Modulo per la presentazione delle osservazioni per i piani/programmi/progetti sottoposti a procedimenti di valutazione ambientale di competenza statale

ID: Codice procedura (ID_VIP/ID_MATTM): 12691

“Progetto di un impianto eolico denominato “Pitigliano” ubicato nei comuni di Pitigliano (GR) e Sorano (GR) costituito da 20 (venti) aerogeneratori di potenza nominale 7,0 MW per un totale di 140,0 MW con relative opere connesse ed infrastrutture indispensabili”

TESTO DELLE OSSERVAZIONI

Immagine 1. Vincoli ex art. 136 del CBC dal PIT della Regione Toscana e zona approssimativa dove è progettato l'impianto industriale.

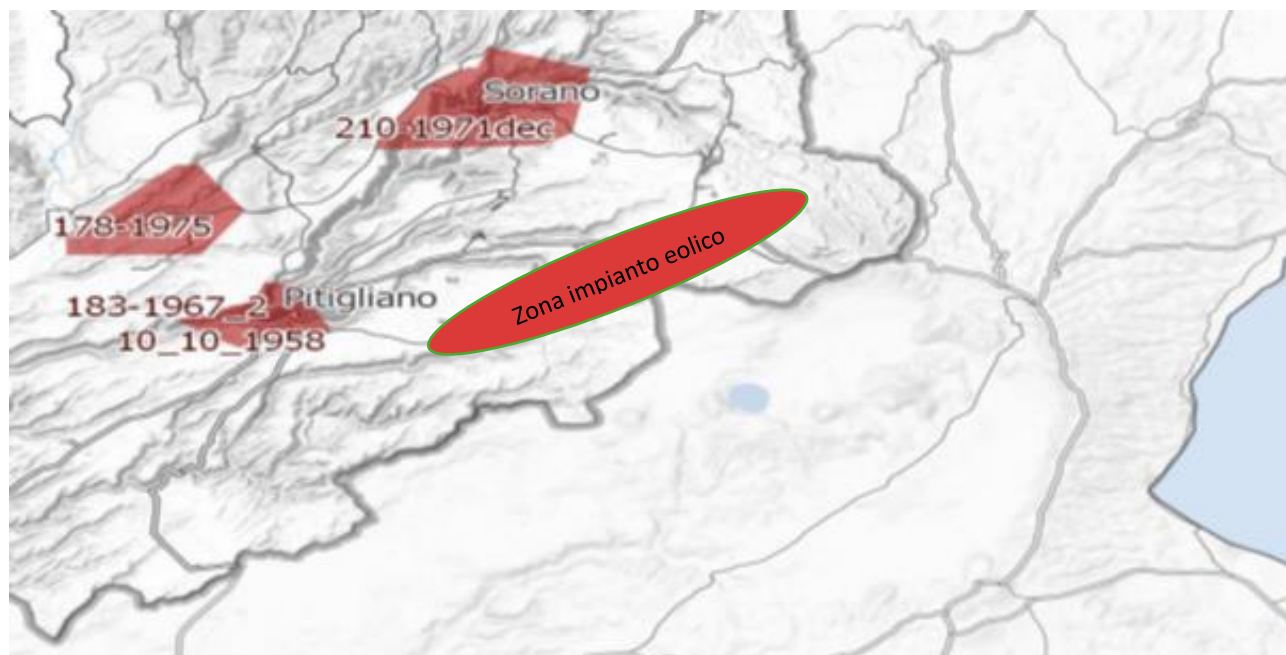
Al contrario si evidenzia che l'impianto eolico industriale citato non solo ricadrebbe con tutti e 20 gli aerogeneratori all'interno delle fasce di rispetto di 3 km di due vincoli paesaggistici di notevole interesse pubblico esistenti nella Regione Lazio e con una parte di essi nel vincolo paesaggistico del Centro abitato di Sorano (GR) quindi in aree non idonee all'installazione di impianti di energia rinnovabile. Addirittura, alcuni aerogeneratori sarebbero ubicati a poche centinaia di metri dai perimetri dei due vincoli paesaggistici laziali ex art 136 del CBC.

Inoltre, come sostiene la Proponente parte dell'impianto si verrebbe a trovare a 3,5 km dal centro abitato di Sorano. Infatti, tre degli aerogeneratori WTG 08, 09, 10 sono addirittura all'interno delle fasce di rispetto dei 3 km del suo vincolo paesaggistico di notevole interesse pubblico ex art 136 del CBC. Si evidenzia che così si crea

un'ulteriore incompatibilità con la tutela del Paesaggio.

Immagine 3. Cumulo di una parte di impianti eolici, fotovoltaici e geotermici industriali in progettazione ed esistenti intorno all’eolico industriale “Pitigliano”.

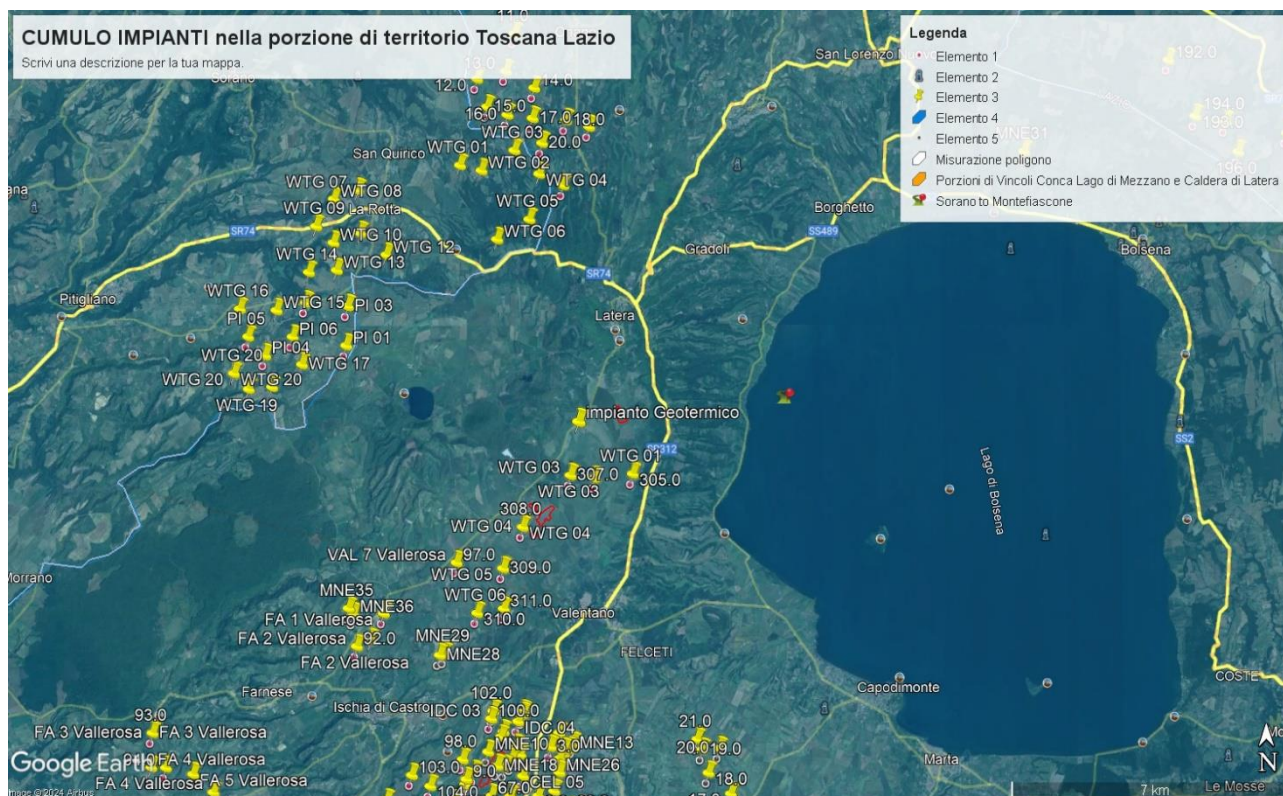
Tornando alle Linee guida nazionali, l’allegato IV dedica il paragrafo 3 agli impatti visivi e quelli sui Beni Culturali, Paesaggistici, Naturalistici e Culturali, dove viene detto che la valutazione dell’impatto visivo dovrà essere effettuata tenendo conto “**degli elementi caratterizzanti e qualificanti il paesaggio, effettuata alle diverse scale di studio (vasta, intermedia e di dettaglio...**”. Le analisi debbono non solo definire l’area di visibilità dell’impianto eolico industriale, **ma anche il modo in cui l’impianto viene percepito all’interno del bacino visivo**. Le analisi visive debbono inoltre tener in opportuna considerazione **gli effetti cumulativi derivanti dalla compresenza di più impianti**”. Nella Relazione Paesaggistica e nello Studio di Impatto Ambientale prodotte dalla proponente come già evidenziato è stato ignorato il vincolo paesaggistico di notevole interesse pubblico ex articolo 136 del Codice dei

Beni Culturali “*Ambito paesaggistico, geologico e geomorfologico dell’orlo della caldera di Latera ...*” Non vengono nemmeno citati gli impianti eolici in progetto al MASE, il “Rempillo” (6 aerogeneratori) e un altro in verifica amministrativa di 14 aerogeneratori e 72, 6 MW. Ad oggi nei territori di Pitigliano, Sorano e in quello limitrofo potenzialmente potrebbero essere insediati 40 aerogeneratori alti 200 metri e larghi 170. Ma la proponente non cita neanche altri impianti che creerebbero il cumulo e quindi maggiore impatto. Infatti, sul territorio della “Città del Tufo” (Sorano e Pitigliano) impatterebbero anche l’impianto eolico “Montarzo” di Onano con 13 aerogeneratori con le dimensioni ricordate, l’altro eolico industriale nel territorio di Valentano con sette aerogeneratori (stesse dimensioni), gli impianti di Farnese con un minieolico di 3 Torri alte 60 metri già installate in località Poggio del Crognolo e l’impianto eolico industriale “Vallerosa” (7 aerogeneratori alti 200 metri e larghi 158 metri) in procedura VIA presso la Regione Lazio. Inoltre, altri impianti del minieolico già presenti a Valentano, Cellere e Piansano e due progetti eolici industriali con le stesse dimensioni (200 m x 170 m) nel Comune di Ischia di Castro. La valutazione del cumulo non prende neanche in considerazione gli impianti industriali di fotovoltaico e agrivoltaico in progetto a Farnese, Valentano, Ischia di Castro, Cellere. L’impianto geotermico in procedura Via al MASE, progettato nella Caldera di Latera. Quindi è stata effettuata una valutazione del potenziale impatto cumulativo non veritiera a dispetto di quanto affermato dalla proponente che sostiene di aver preso in considerazione uno spazio di 10 km intorno al suo impianto per gli impatti che si creerebbero.

IMMAGINE n. 2 Impianto eolico industriale “Pitigliano” e distanze aerogeneratori dai Vincoli della Conca del Lago di Mezzano...

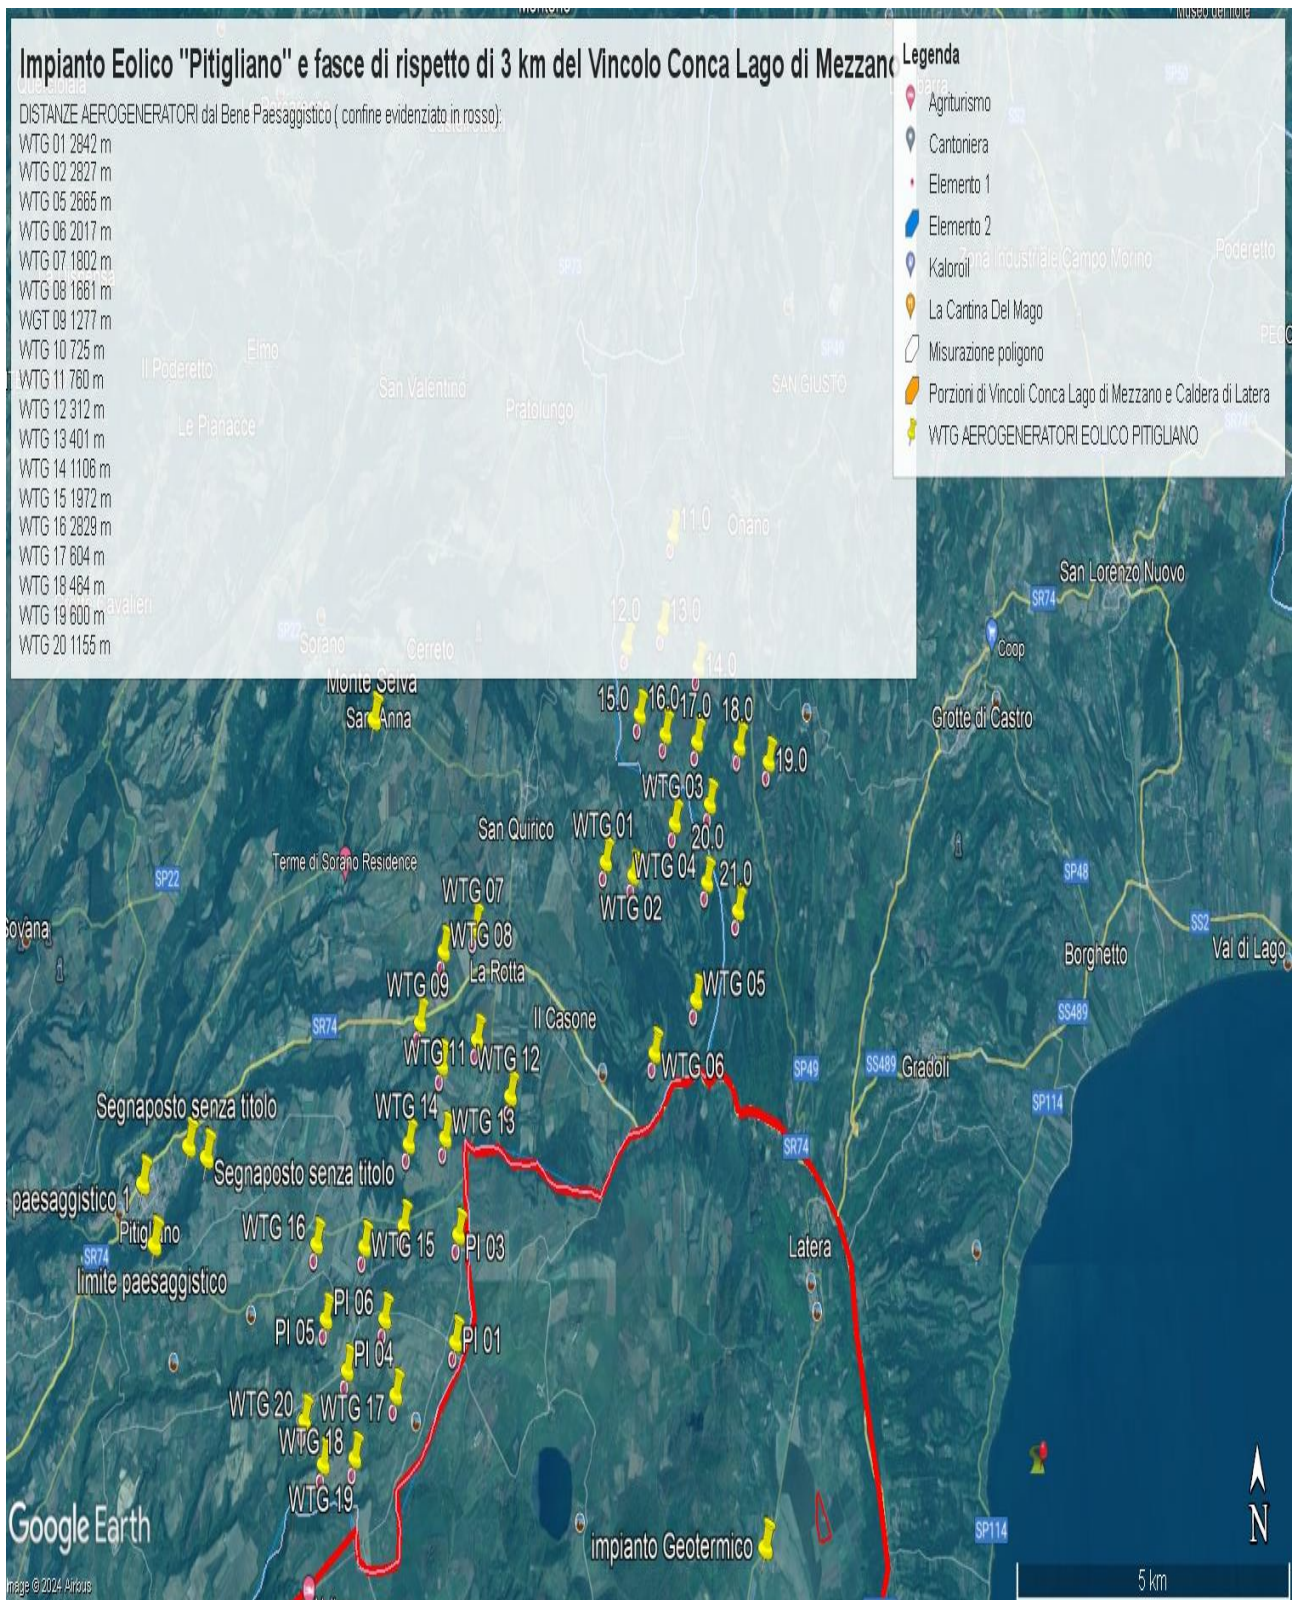
Come è illustrato nell'immagine si ribadisce che l'impianto industriale "Pitigliano" ricade completamente all'interno delle fasce di rispetto dei due vincoli di notevole

interesse pubblico e lambisce quelle di un terzo vincolo e quindi come affermato dal Consiglio di Stato nelle sentenze citate, l'impianto è insediato in area non idonea ai sensi dell'art. 20 comma 8 lettera c quater del D.Lgs. n. 199/2021 e ss.mm.ii al contrario di quanto sostiene la proponente.

IMMAGINE n. 3 Impianto eolico industriale "Pitigliano" e distanze aerogeneratori dai Vincolo "Orlo della Caldera di Latera.

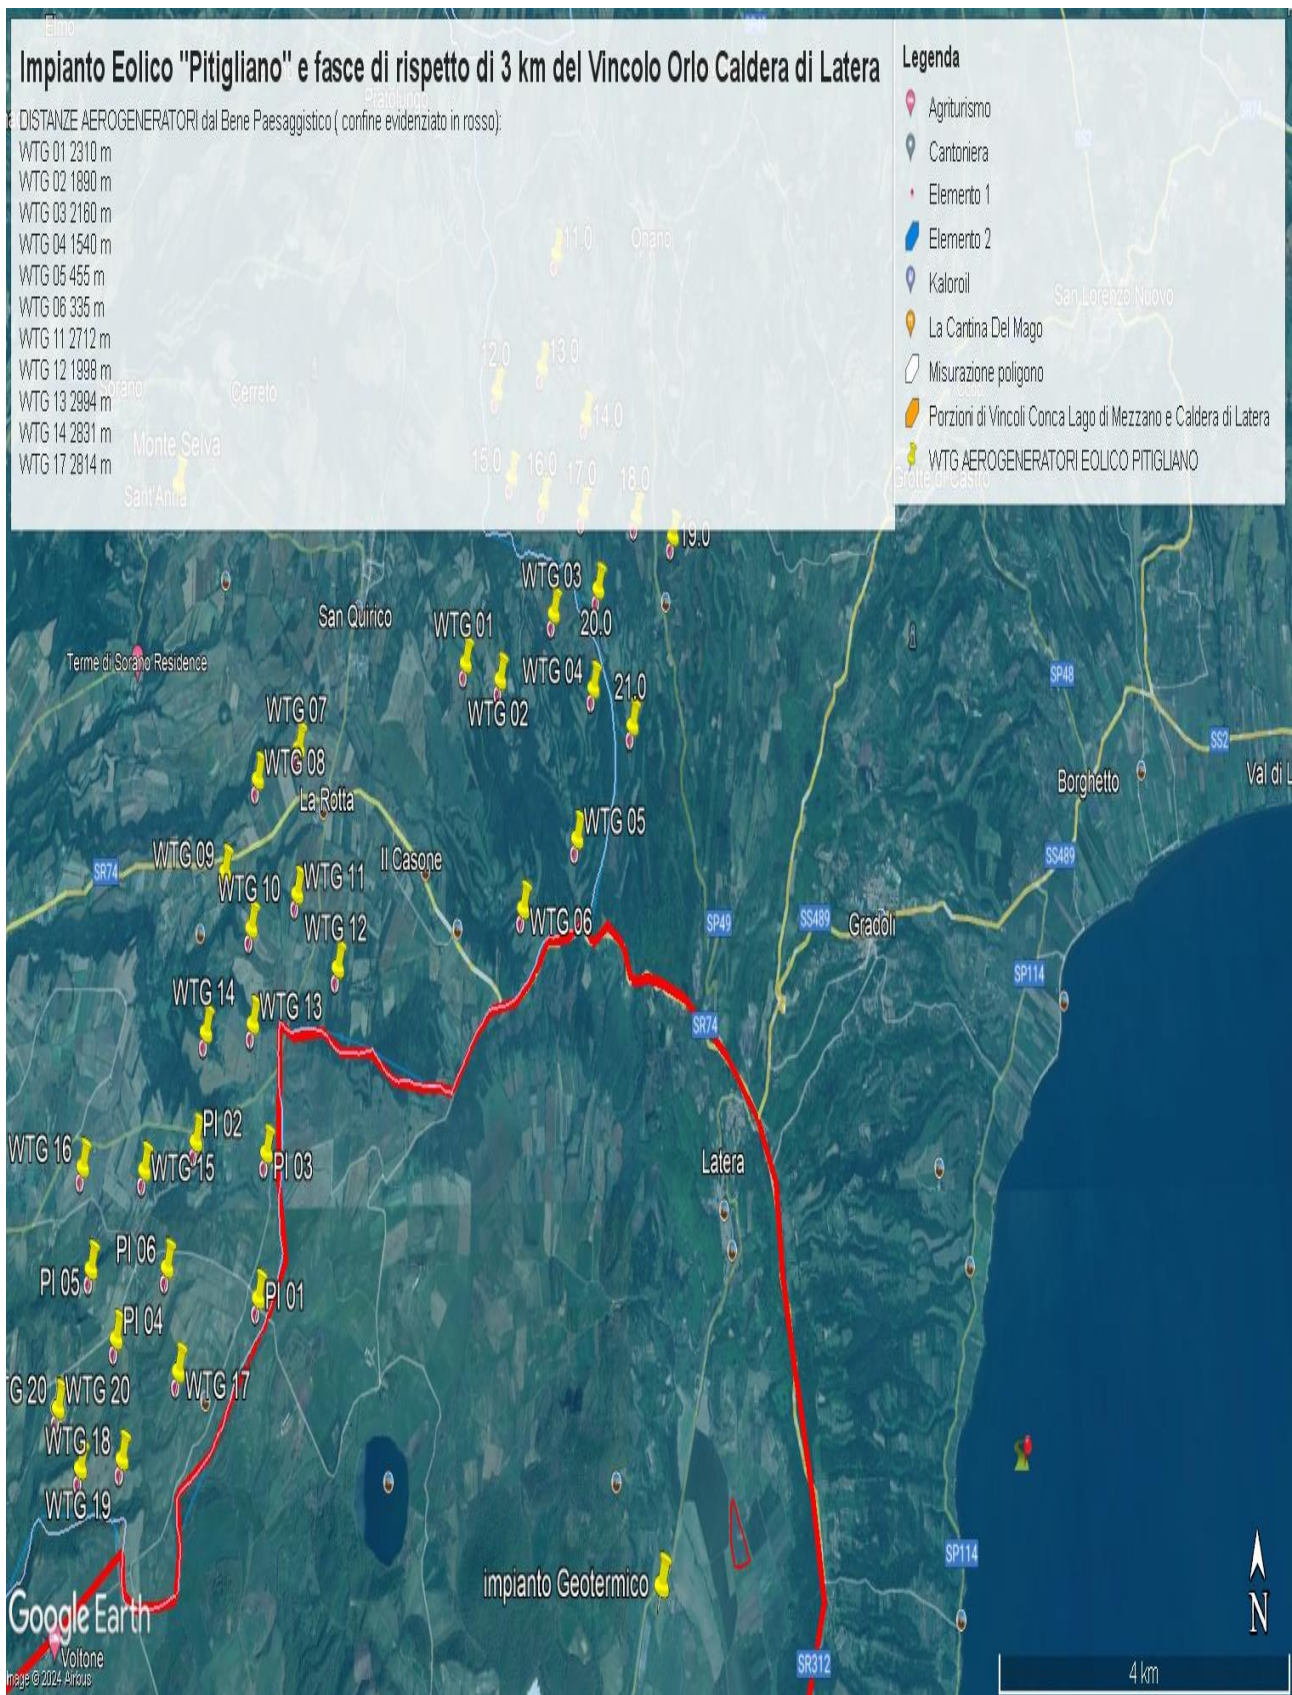
Concludendo, si evidenzia ancora che la proponente non effettuando la procedura prevista dalla Parte III delle Linee Guida nazionali ha ignorato un vincolo paesaggistico di notevole interesse pubblico istituito con un provvedimento del Segretariato regionale del Ministero della Cultura per il Lazio che ha emanato il Decreto di dichiarazione di notevole interesse pubblico n. 22 del 15.02.2024 ai sensi e per gli effetti dell'art. 136, co. 1, lett. c) e d) del decreto legislativo 22 gennaio 2004, n. 42, "Ambito paesaggistico, geologico e geomorfologico dell'orlo della caldera di

Latera e delle sue pendici interessate dai centri eruttivi periferici" nei comuni di CELLERE, FARNESE, ISCHIA DI CASTRO, LATERA, PIANSANO.

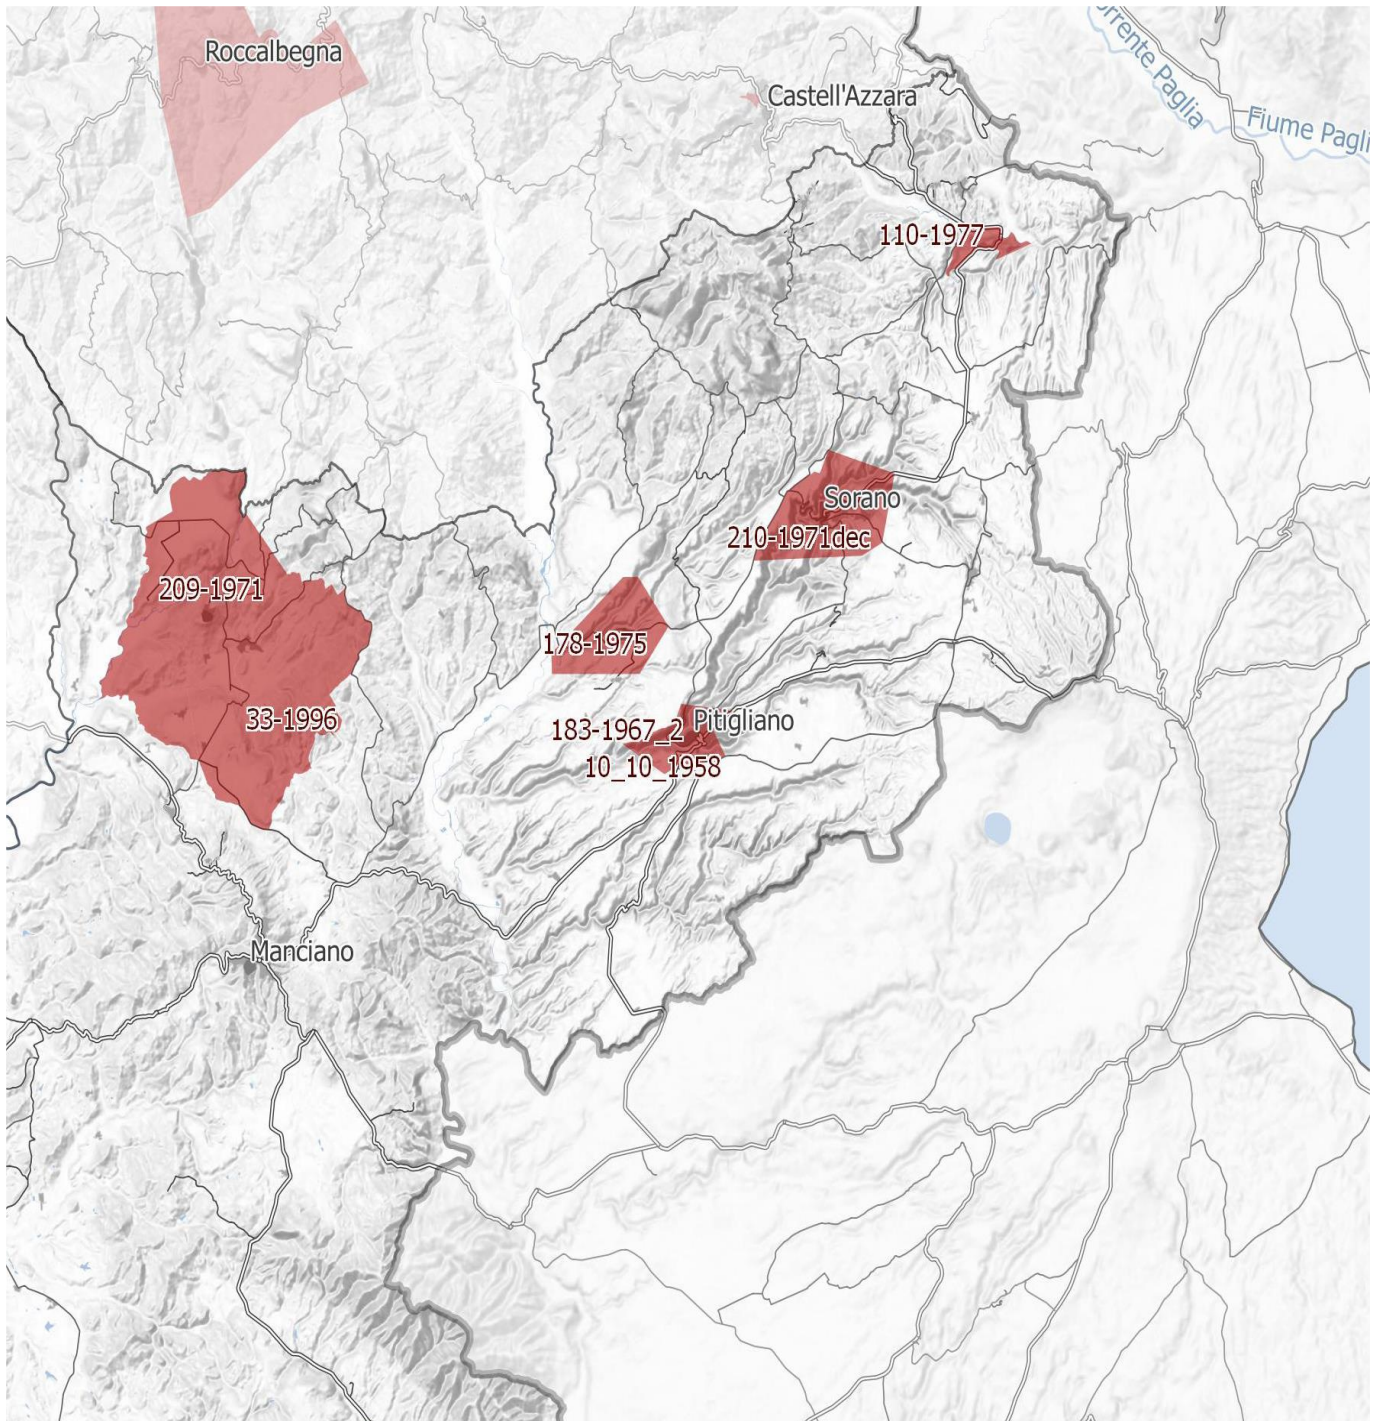
IMMAGINE n. 4 Si evidenzia che i tre aerogeneratori WTG 07, WTG 08 e WTG 09 impattano con il vincolo paesaggistico di notevole interesse pubblico del Centro Storico di Sorano. Il WTG 07 si troverebbe a 2828 m, WTG 08 2504 e WTG 09 2990. Il cavidotto dell'impianto invece impatta in buona parte del Vincolo paesaggistico ex art. 136 del CBC del Centro Storico di Pitigliano.
